De Raad van de gemeente Nijmegen

| Onderwerp<br><i>Vossenpels en Pelseland</i> |            |             | Bijlage(n)<br>2           |

#### 4.8 Straatnaamgeving Vossenpels en Pelseland

## Vossenpels en Pelseland

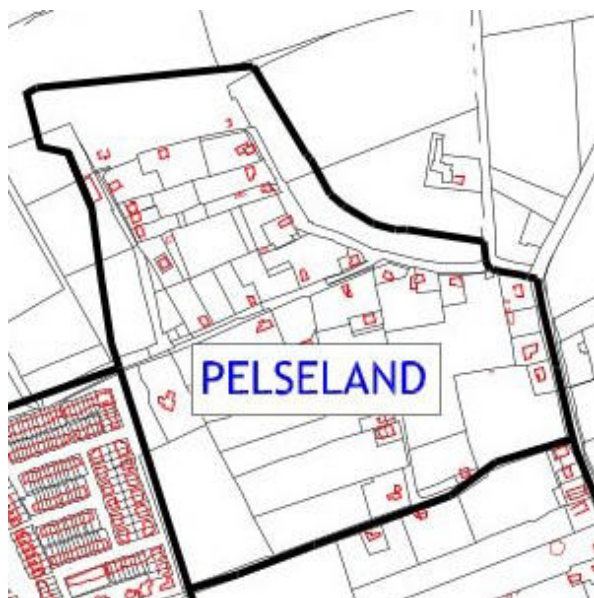
Beslispunt 1 gaat voorbij aan het raadsbesluit d.d. 28 maart 2018 waarbij de naam Broodkorf is gewijzigd in Koudenhoek; zie [Gemeentebld 2018, nr. 73142](#). Het is niet duidelijk waar Vossenpels en Pelseland liggen (zie bijlage). De geometrie van de buurten ontbreekt op de tekening met nummer 600411.

Het is niet duidelijk waar de geometrie van Vossenpels en Pelseland ligt. Er wordt niet ingegaan op mijn bericht over de Beijerstraat in Pelseland en de Jo Eversstraat in Vossenpels. Waarom verwijst de Zeegsestraat in Pelseland naar de Visveldse Zeeg bij het Notenlaantje in Laauwik (ID 0268300000001551)? Kunnen namen van de slachtoffers in Vossenpels voor eenieder moeiteloos worden gespeld?

2008 – Tekening 275301 (gedeelte)

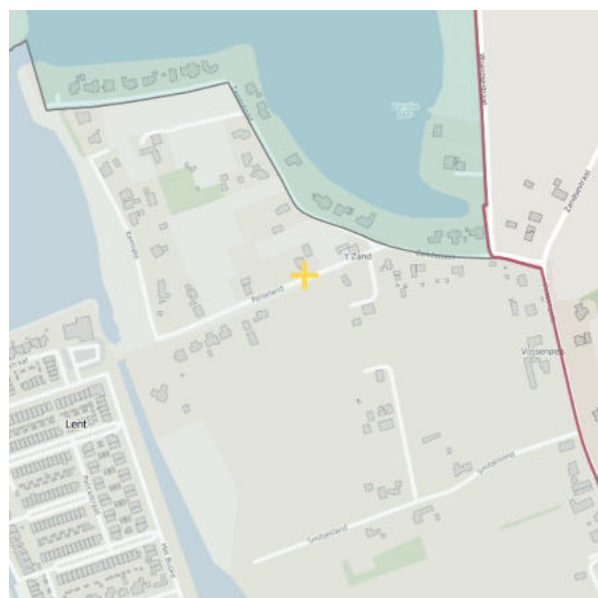
De geometrie van de buurten is niet in overeenstemming met de huidige situatie. Hieronder staan de buurten op tekening 275301, gedateerd 23-04-2008, en de wijken op de KaartViewer (bronbestand 29-01-2025).

2026 – [KaartViewer](#)

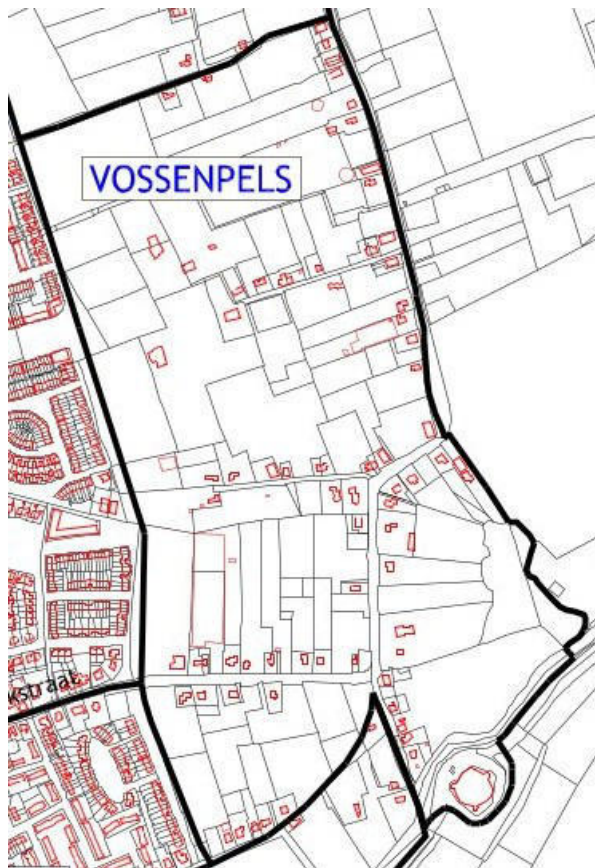
Het gedeelte ten noorden van het Zandsepad (ID 0268300000001855) in de wijk Ressen maakt deel uit van Pelseland, maar komt niet voor in de Landelijk Voorziening BAG. Alleen het Zandsepad (ID 0268300000000435) in Lent maakt deel uit van Pelseland (ID 0268300000001554). Er is ook openbare ruimte van het type ‘weg’ met de naam Pelseland (ID 0268300000000468) in Lent.

2008 – Tekening 275301 (gedeelte)

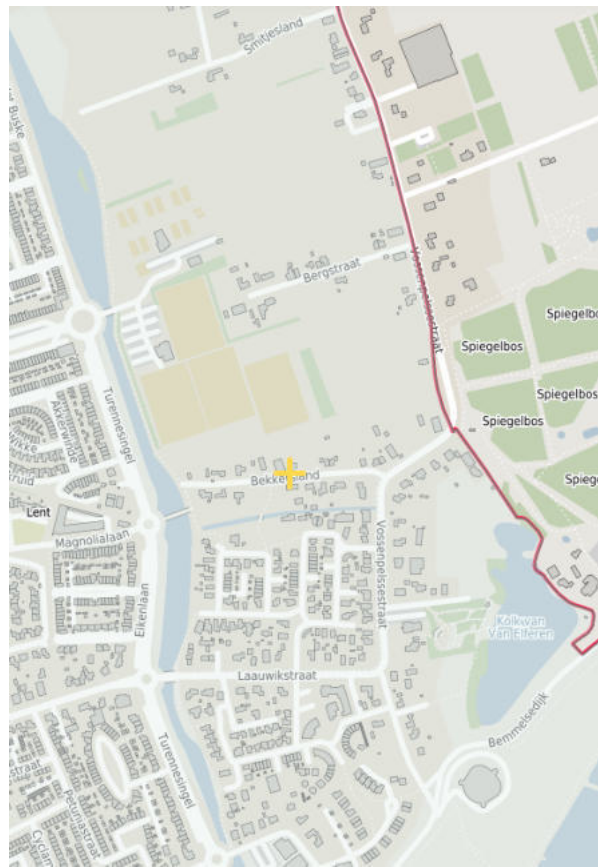
De buurtnamen zijn voor het eerst op 15 december 1999 door de raad vastgesteld. Het gedeelte ten zuiden van Vossenpels (ID 0268300000001553) maakt deel uit van De Stelt (ID 0268300000001548). Voor het raadsbesluit d.d. 4 juni 2008 maakte het gedeelte tussen de Stelttestraat (ID 0268300000000429) en de Vossenpelsssestraat (ID 0268300000000431) met Huis de Stelt (ID 0268300000001938) van de type ‘weg’ deel uit van Vossenpels.
